SAKSPAPIR

Fjerdegongs handsaming - Plansak 12532011003 - Områderegulering Valestrand sentrum

Figur 1 Aktuelle situasjon i planframlegg for naust på 136/112 – BUN03. Planframlegget er ikkje til hinder for tilkomst til naustbygning, men det vil ikkje vere mogleg å fortsett kunne dra opp båt direkte frå sjø opp i naustet ved etablering av planlagt gangveg.

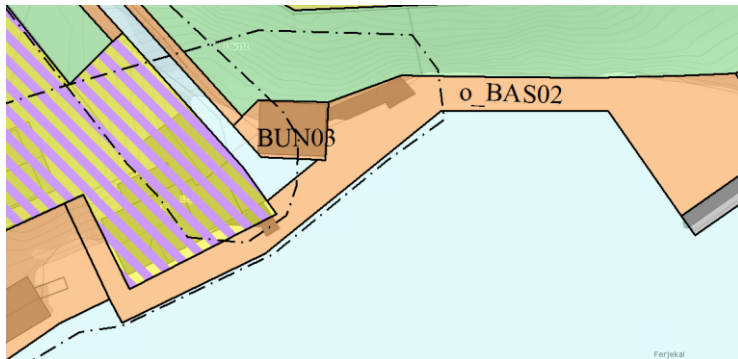
- Ber også om at «*det blir benytta betong framfor treverk, og at ein då støyper ein brei veg fremfor naustet samt at det blir støypt ein tilhøyrande del der me kan dra opp båten. Slik som mange naust har me også har planar om å lage det til som privatpersonar*».

1. *Planframlegget er ikkje til hinder for tilkomst til naustet på BUN03, men det vil ikkje vere mogleg å*

fortsett kunne dra opp båt direkte frå sjø opp i naustet ved etablering av planlagt gangveg. Føresegn nr §2.75 sikrar at gangveg / kai vert utforma slik at båtopptrekk skal vere mogleg.

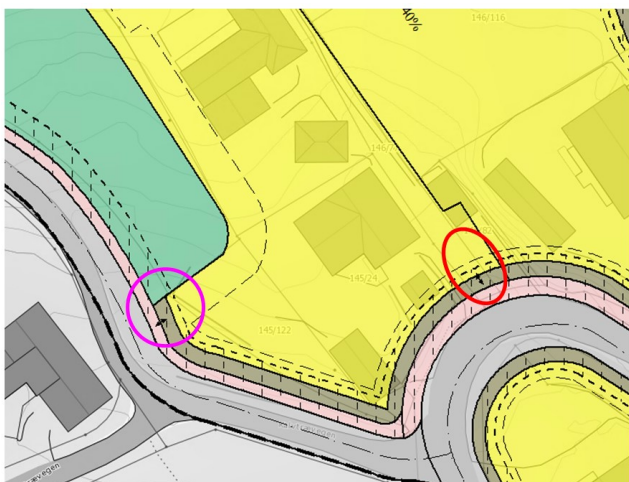
- a. Som vist i kartutsnitt ved handsaming av planen er det teikna inn symbol for innkjøring til bustaden på gnr. 145, bnr. 12. Dette er OK og i samsvar med slik det har vore “fra tidenes morgen”.
- b. Kan ikkje sjå at avkjørsel for garasje på 145/24 er ivareteke. Reknar med at dette er ei mistyding sidan avkjøringa har eksistert sidan 1969, og at det skal vera enkelt å ordna dette ved denne siste gjennomgangen.
- c. Utan avkjørsel (der den er etablert i dag) er garasjen sjølvsagt ubrukande, noko som må føra til krav om kompensasjon.

Eigedomane har fått to avkjørsler i framlegg til plan. Dette vurderer rådmannen som tilstrekkeleg for å kunne nytta eigedomane tilnærma som idag. Dersom komunal veg skal utbetrast på ein tilfredsstillande måte og med gangveg slik som planen legg opp til vil det være ei dårleg løysing å behalde dagens avkjørsle til den øvre garasjen. Det er difor føreslått å etablere ny avkjørsle lengre inne i sørvestre hjørne av B10 (145/122), rett før BLK08.

Eigedomane Gbnr 145/12 og 145/24 kjem opp med same avgrensing i kartgrunnlaget og ved søk i matrikkelen. Dette til oppklaring. Tilkomst til den aktuelle garasjen som ligg i området for 145/12 og 145/24 er i planframlegget løyst via 145/122. Detaljerte vurderingar knytt til dette vil takast i prosjektering og prosess for eventuell gjennomføring av tiltak på kommunal veg.
